ЭКСПЕРТНОЕ ЗАКЛЮЧЕНИЕ

по результатам проведенной строительно-технической экспертизы с целью установления качества выполненных строительно-монтажных и отделочных работ, а также установления объемов и стоимости работ по устранению выявленных недостатков, в жилом доме, расположенном по адресу:

Объект: выполненные строительно-монтажные и отделочные работы в помещениях квартиры в жилом доме (дуплексе).

фото 36

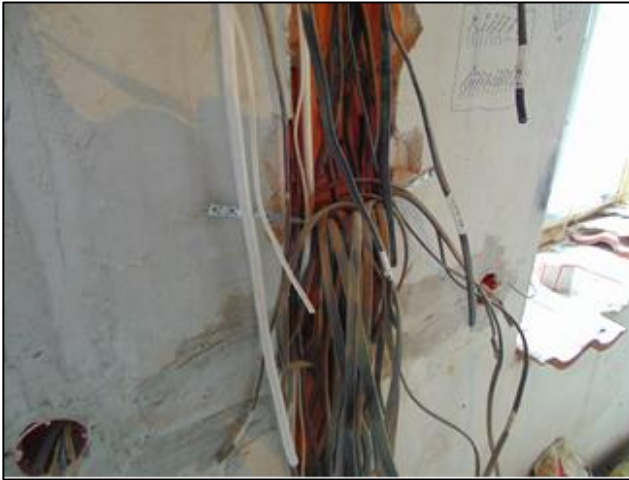
- отклонения плоскости поверхности стяжки на величину до 50мм при замере 2м уровнем (см. Приложение 1, фото 59, 60, 61);
- неоднородности, трещины, поры, повреждения и неровности на поверхности стяжки (см. Приложение 1, фото 57, 58, 59, 60, 61, 62);
- перепады и щели на стыках между смонтированными листами OSB величиной до 6мм (см. Приложение 1, фото 57, 58, 59, 70, 71);
- недостаточная ширина проступей ступеней винтовой лестницы (см. Приложение 1, фото 23, 24, 25, 26, 27, 28, 31);
- отливы, на участках примыкания кровли к стенам, деформируются и смещаются в следствии отсутствия крепежа (см. Приложение 1, фото 63, 64, 65);
- электрооборудование и электрические сети находятся в неработоспособном состоянии (см. Приложение 1, фото 36, 37, 38, 39, 40, 41, 42, 43, 44, 72, 73).
